监 理 通 知 单

工程名称: 肥东县普枫蓝天新能源有限公司 1.4MW 分布式光伏发电项目 编号: JXM7-FD-02

事由: 关于现阶段施工遗留的质量问题

监理通知单问题清单

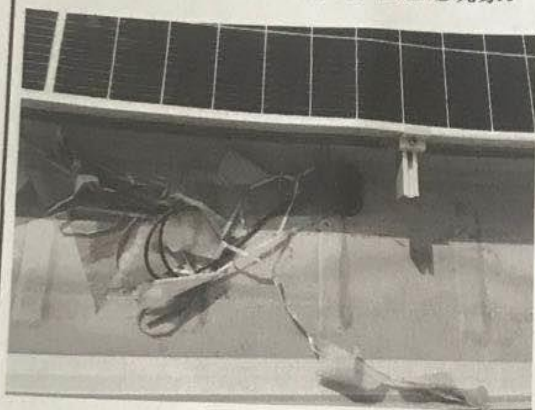
1、组件下电缆及 MC4 接头存在拖地现象。

2、组件接地线未安装垫片；

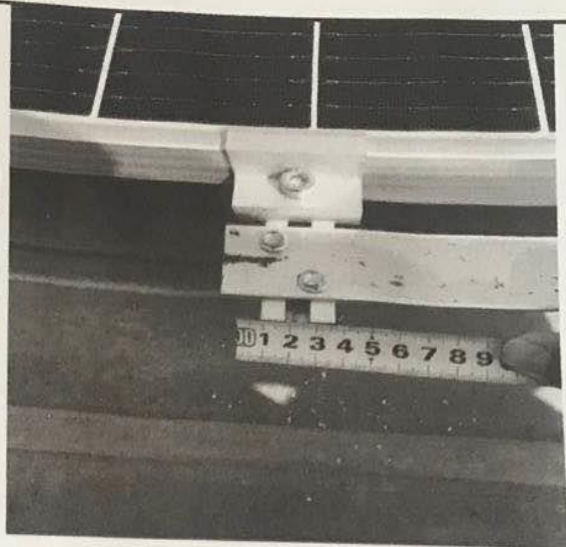
3、镀锌扁钢搭接长度及固定方式不符合规范要求

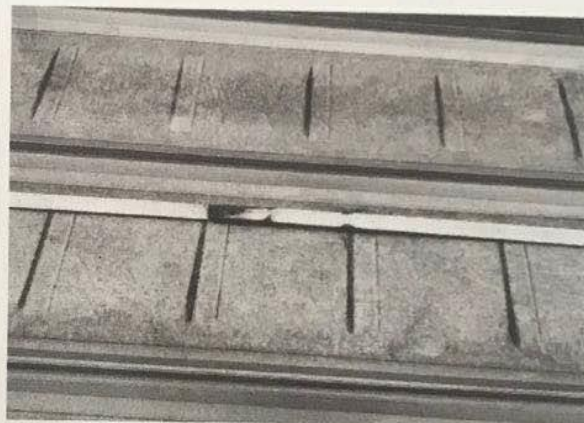
4、运维通道固定不牢靠。

5、接地扁钢个别未防腐，扁钢需离开彩钢屋面

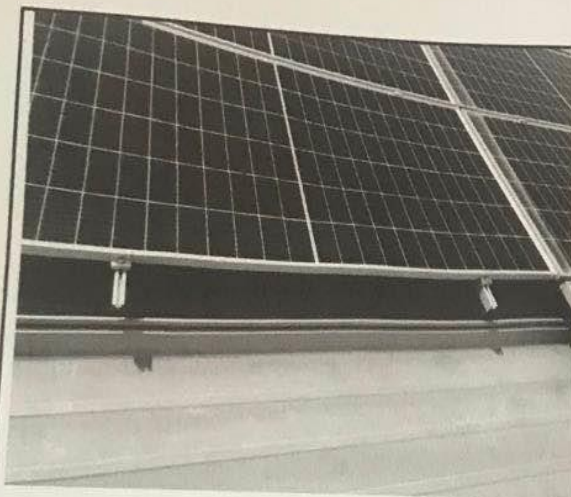
6、视频监控立柱未接地，电缆桥架内视频监控线缆接头不牢靠。

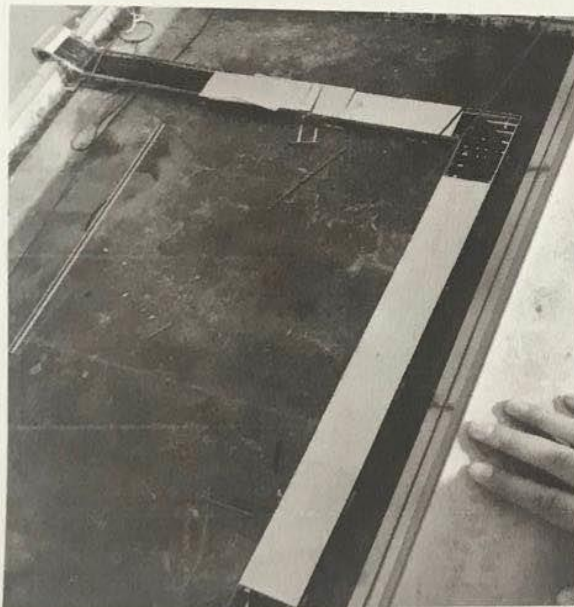
7、个别阵列边侧夹具间距超过 500mm 需增加夹具。 8、个别组件跨接接地线断开失效。

9、垂直桥架未按照规范要求间隔接地。
